A l'intention de la CLIS Fessenheim
et des diverses instances en charge du Dossier de démantèlement
de l'INB 75 – Centrale nucléaire de Fessenheim

OBSERVATIONS SUR LE DOSSIER DE DÉMANTÈLEMENT

- **Plan de Démantèlement** – indice F
- **Dossier de Démantèlement** – INB n°75 Fessenheim – Juillet 2023
- **Avis délibéré de l'Autorité environnementale** sur l'INB n°75 : Fessenheim – dossier de démantèlement (68) – n° Ae : 2023-108

Copie du schéma (page 5/118 du Plan de démantèlement) :

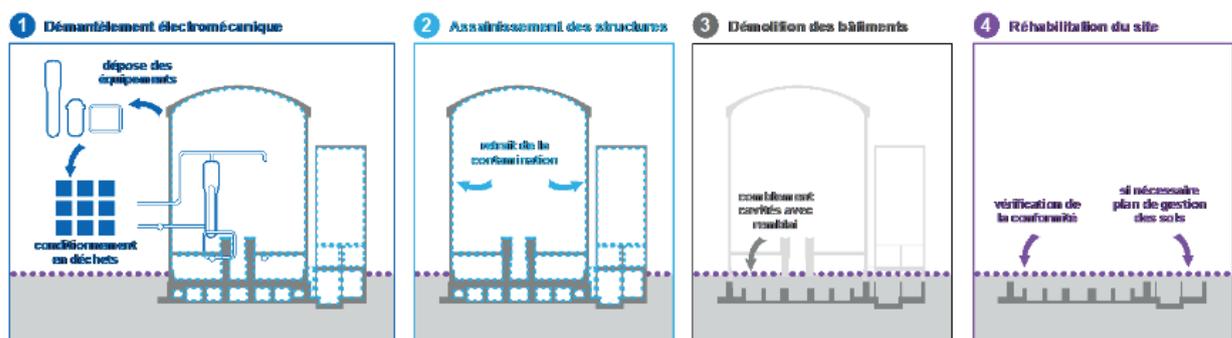
Le Plan de démantèlement ainsi que le Dossier de démantèlement sont construits sur l'hypothèse de l'abandon du radier et du sous-bassement de la centrale nucléaire dans le sous-sol (au-delà de la profondeur de 1 mètre).

Or, ce scénario est **FONDAMENTALEMENT DANGEREUX** pour les générations futures, en raison de la pollution radioactive à laquelle sera soumise la nappe phréatique dans laquelle baignent le radier et le sous-bassement. Au fil du temps, lorsque ces bétons se délitéront au contact de la nappe phréatique, la radioactivité actuellement emprisonnée dans le radier viendra inévitablement contaminer l'eau de la nappe.

La surface supérieure INITIALE du radier, notamment du pied de cuve, a été contaminée au fil de l'exploitation, depuis 1978 jusqu'au « RENFORCEMENT » du radier imposé par les mesures post-Fukushima.

Ce « renforcement » avait consisté à créer une zone d'étalement du corium et à RAJOUTER 50 cm de béton AU-DESSUS de ce radier initial.

Désormais le radier se retrouve RADIOACTIF EN SON CŒUR,
situation qui est unique et ne correspond à aucun retour d'expérience !

il serait catastrophique, en termes d'organisation de chantier, d'attendre le résultat des carottages prévus à l'étape ④ du chantier (environ 12 ans après son démarrage) pour procéder à l'inévitable INVERSION TOTALE DE LA LOGIQUE ORGANISATIONNELLE.

Démantèlement de la centrale nucléaire de Fessenheim : Retrait impératif de l'ensemble du radier et des fondations de l'îlot nucléaire

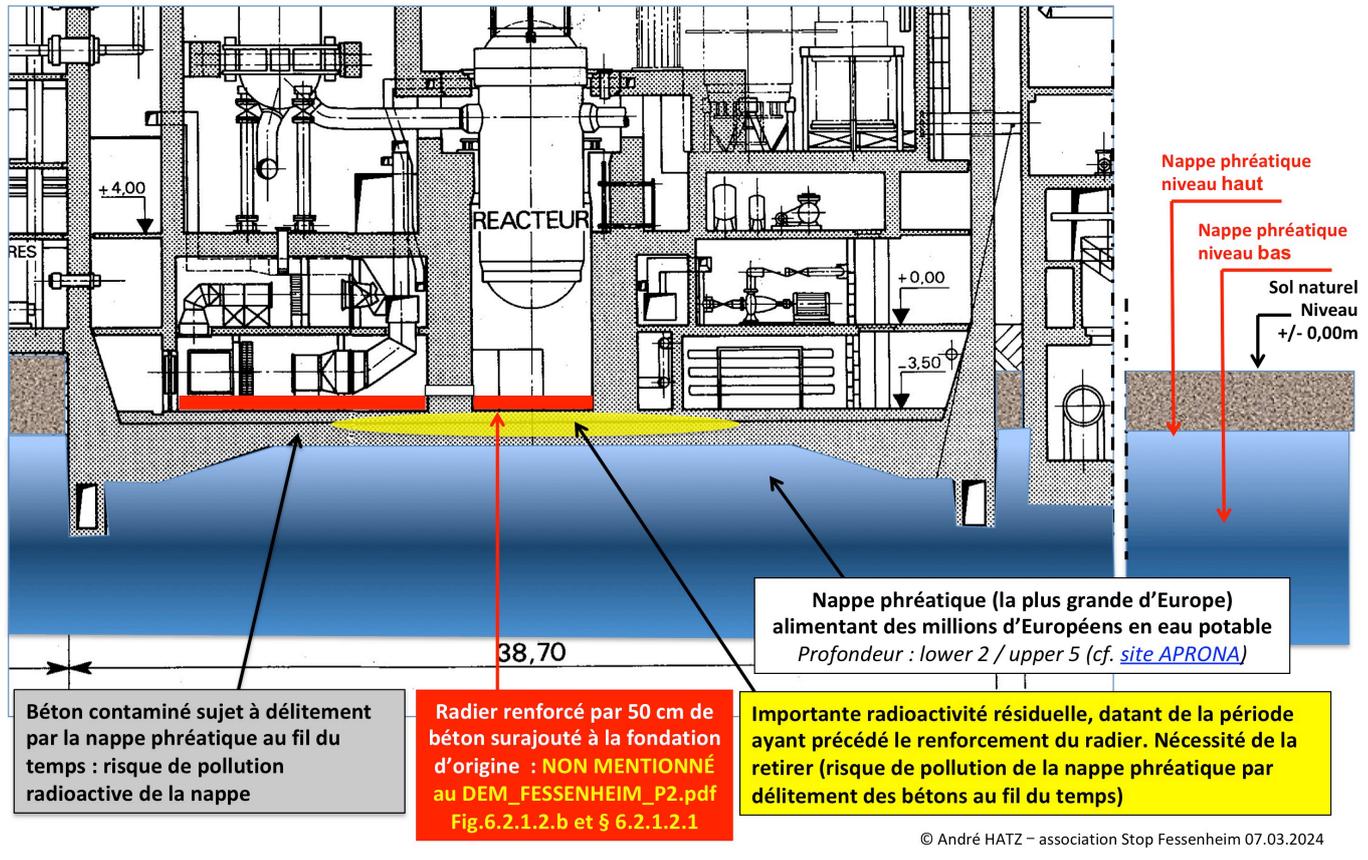
Il résulte de ces deux tableaux que, quelques soient les valeurs considérées (Dossier de démantèlement ou Autorité environnementale) **ces fondations baignent tout ou partie dans la nappe phréatique. Donc, les bétons vont se déliter lors des générations futures et libérer leur radioactivité !**

Cette situation peut se résumer visuellement ainsi :

C'est pour cette même raison que nous demandons que les fondations, radiers, sous-bassements soient totalement déconstruits dans la zone nucléaire.
